雲林離島式基礎工業區施工期間環境監測100年第3季
(100年7月~9月報告)行政院環境保護署審查意見回復情形

雲林離島式基礎工業區施工期間環境監測101年第1季
(101年1月~3月報告)雲林縣政府審查意見回覆情形

雲林離島式基礎工業區開發計畫施工期間環境監測108年第2季報告
行政院環境保護署審查意見答覆對照表

圖1 彰雲沿海水質污染特性之空間分布

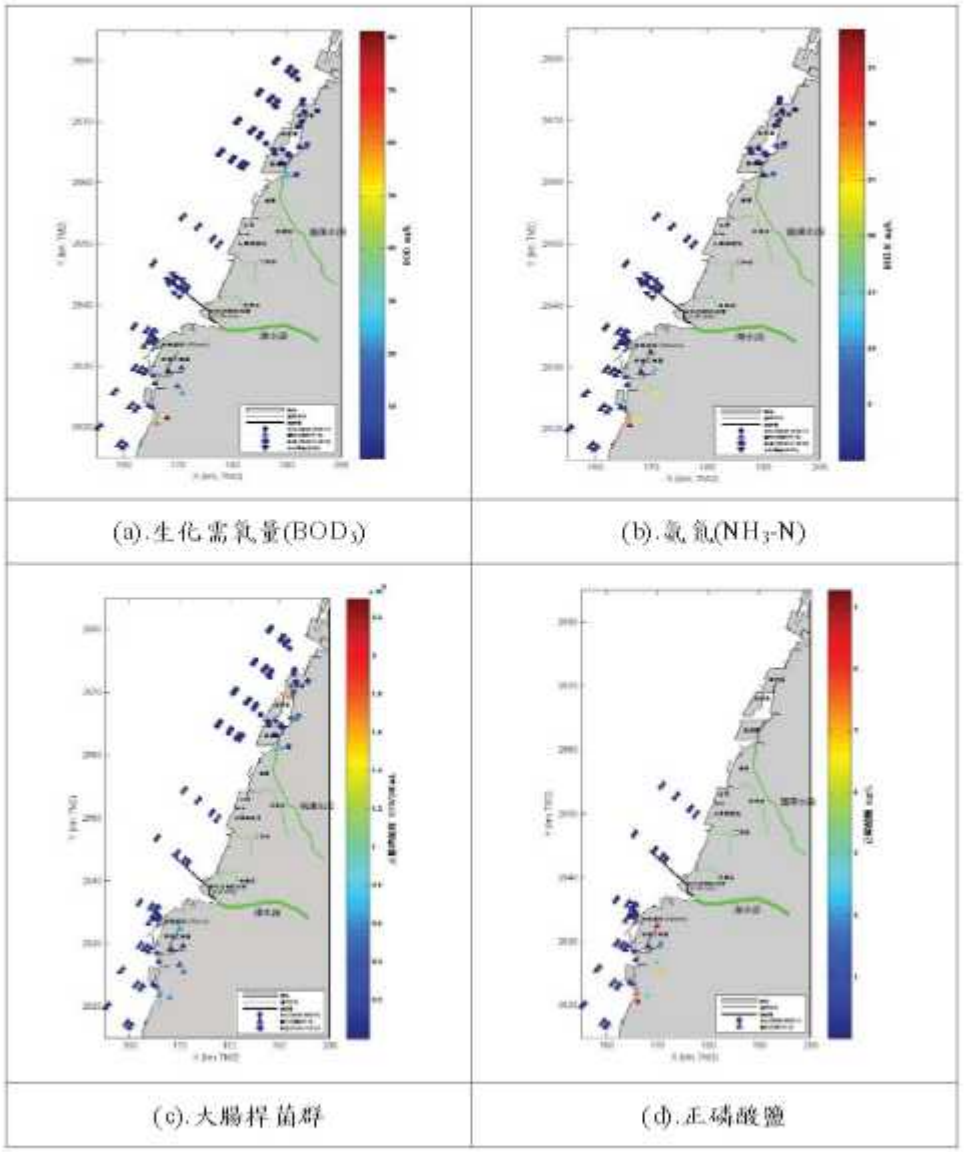
6.報告書圖3.1.7-4氨氮比較分析圖，本季蚊港橋氨氮測值持續上升，請說明原因為何。	新虎尾溪(蚊港橋測站)流域主要負荷乃受長期陸源不定期畜牧與生活廢污水中氮排放量變動所影響，導致氨氮濃度高低變化不一。由附件圖1(b)彰雲沿海水質氨氮之空間變化趨勢顯示，其濃度分布多呈現從河口向海域遞減之特性，其結果亦反映於新虎尾溪下游河段，河川污染指標(RPI)均屬嚴重污染。

圖一　氨氮歷年濃度測值變化

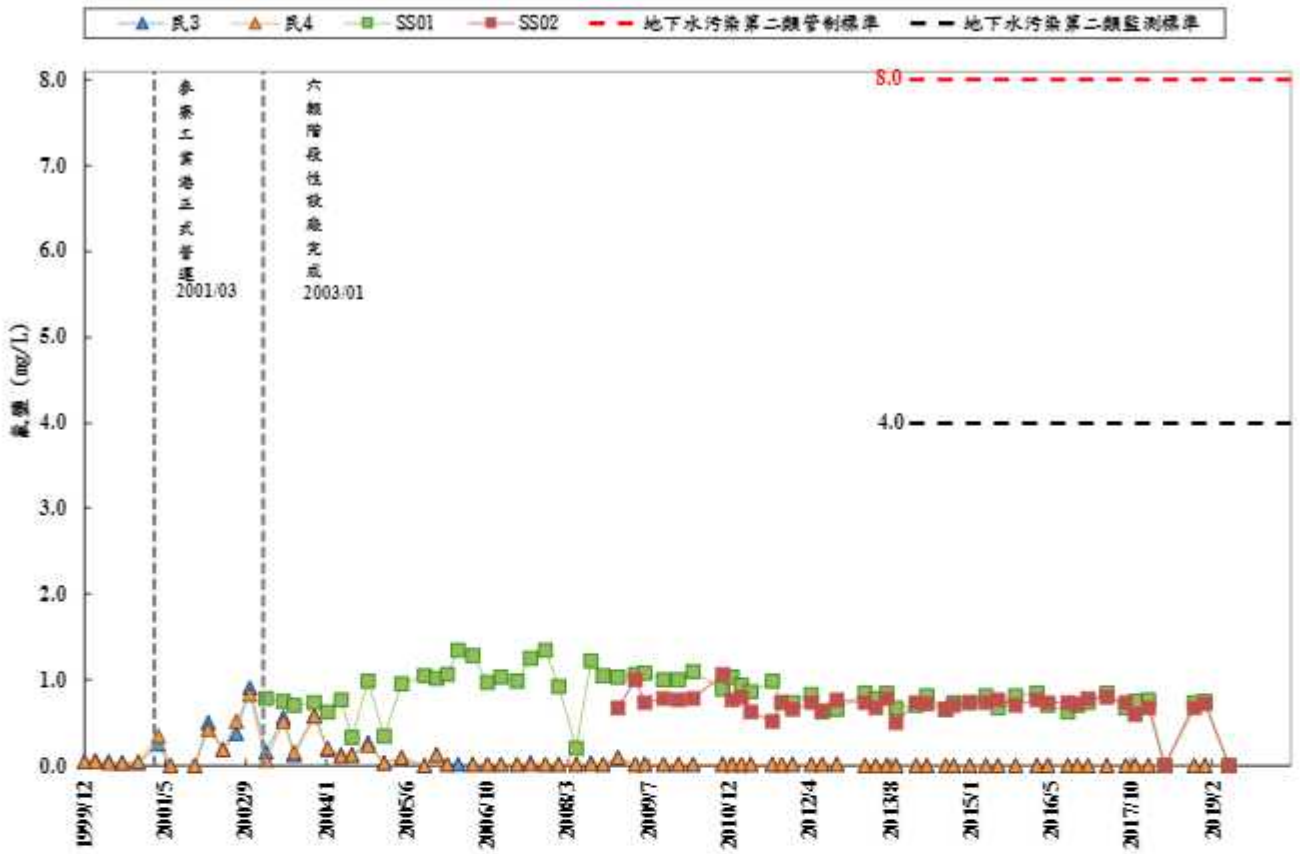
審查意見	意見答覆
	圖3.1.6-3「氯鹽歷年濃度測值變化」,「民井3」之地下水氯鹽監測值自2013年9月後變動幅度增大，請評估其發生原因。	謝謝指教，民井3係向民家借用之地下水井，其水質表示本區域的特性，目前雖有部份時間氯鹽偏高，惟仍多在監測標準以下，顯示本區域之地下水仍屬淡水。目前無發現本井附近之環境有足以影響水質之變化，未來將會持續注意水質變化與環境變化。
二	海洋委員會海洋保育署審核意見：	
	新興區潮間帶本季水質N1、N3及N4監測點之大腸桿菌群相較過去幾年，有明顯偏高狀況，建議補充說明。	謝謝建議，新興區潮間帶水質位於內陸排水與海域斷面之交界區，因多受內陸畜牧廢水及家庭污水影響，水質較海域斷面略差。新興區潮間帶水質之大腸桿菌群測值相較於上季，於108年第三季已有減少趨勢(圖二)，濃度仍在變動範圍內，後續將持續觀察。
